Création d'une voie verte de 27km entre Montluçon et Évaux-Les-Bains

Compléments à l'étude d'impact environnemental

Le présent rapport fait suite à la visite sur site de l'IGEDD le 11/12/2025 suivi d'un temps d'échange sur le projet et le rapport Etude d'Impact.

Figure 2 : Exemple du secteur accessible en 15 min à vélo à partir de la future halte d'accueil de Lavault-Ste-Anne

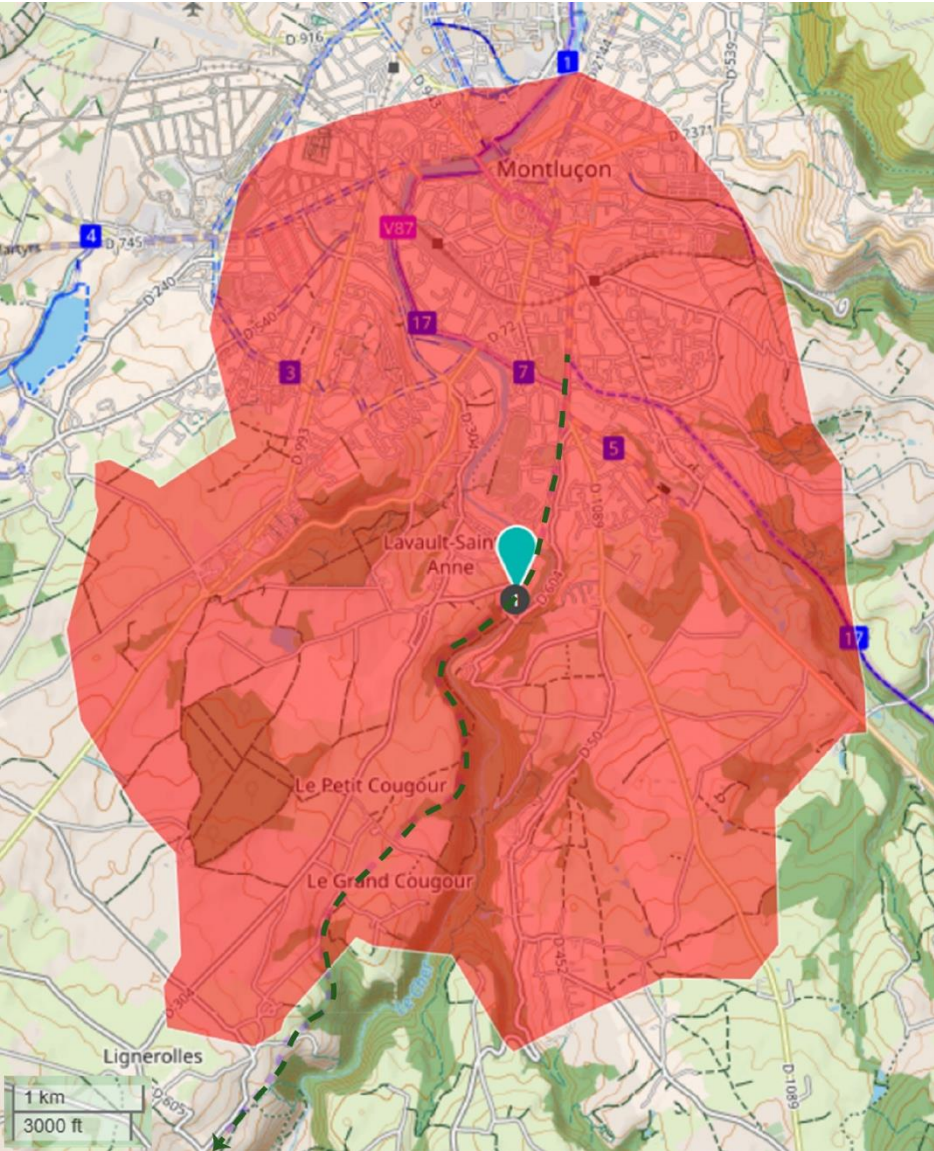
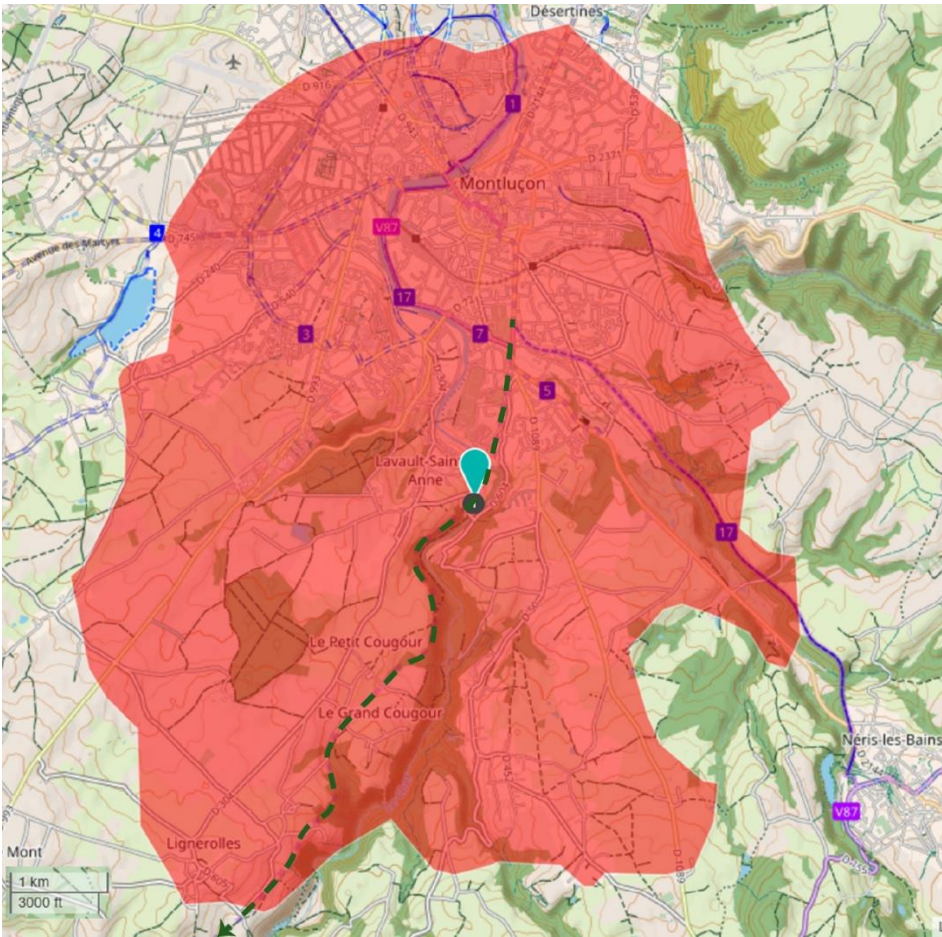
Utilisation du projet pour les mobilités du quotidien, connexion avec les autres aménagements cyclables des territoires, mesures envisagées pour développer la pratique du vélo. Aménagement de rampes et carrefour, de gares). Avancement global de la véloroute V87, lien ou indépendance des différents tronçons les uns par rapport aux autres.

Par ailleurs, la future voie verte permettra de **relier les différentes centralités** et d'améliorer la qualité de vie des habitants. En

moins de 15 minutes (notamment côté MONCO), de nombreux points d'intérêt seront accessibles (par exemple, le centre-ville de Montluçon avec le marché, les lieux de travail, la possibilité de faire ses courses et accéder aux évènements culturels), répondant à la fois aux **usages quotidiens** (mobilité utilitaire) et aux **usages touristiques**, **le tout de manière sécurisée et rapide**. Ce projet incarne ainsi une double vocation : **offrir une liaison fonctionnelle pour les déplacements du quotidien tout en créant une expérience touristique immersive**, contribuant à l'attractivité du territoire. Également, MONCO aide à l'achat de vélos classiques et de vélos à assistance électrique (VAE), et Creuse Confluence propose des aides (tarif solidaire) pour les VAE en location, ce qui renforce l'usage futur de la voie verte.

Ces isochrones attestent de la facilité d'accès en 15 min que ce soit à VAE ou à vélo classique, à une multiplicité de lieux. En effet, depuis la future halte de Lavault-Ste-Anne, le centre-ville de Montluçon est accessible en 15 min, il en est de même pour le bourg de Lignerolles. Les usagers VAE peuvent même accéder à Nérès-les-Bains en 20 min environ.

Figure 4 : Extrait du plan PRO de l'aménagement entre l'avenue JF Kennedy et le parc des Ilets à Montluçon, l'arbre à abattre est ciblé d'une croix rouge (DCI Environnement)

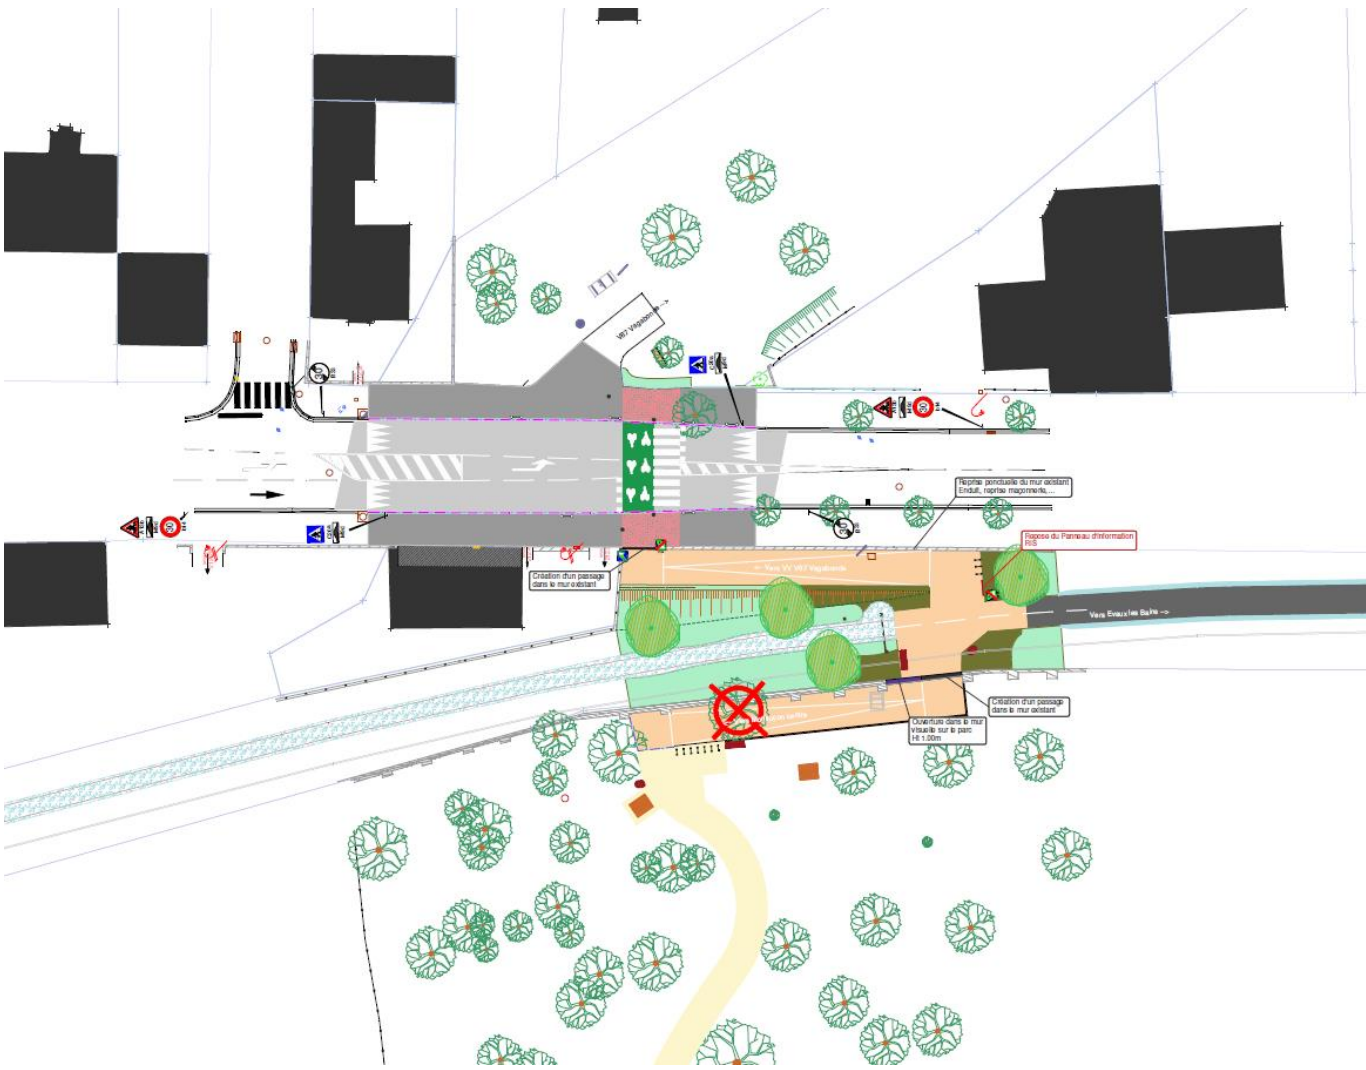
Le projet prévoit de défricher, abattre des arbres : ce n’est pas décrit (localisation/ZINEFF, N2000, ZH) et quantifié dans le dossier.

Le projet implique l’abattage d’un arbre uniquement (dans le cadre de la construction de la rampe d’accès au Parc des Ilets à Montluçon). Ce dernier sera abattu selon la mesure « **ME n°4 Abattage d’arbre raisonné** ».

L’écologue en charge du suivi de chantier s’assurera de l’absence d’individu au sein de l’arbre. L’arbre sera abattu en période hivernale et laissé au sol après abattage.
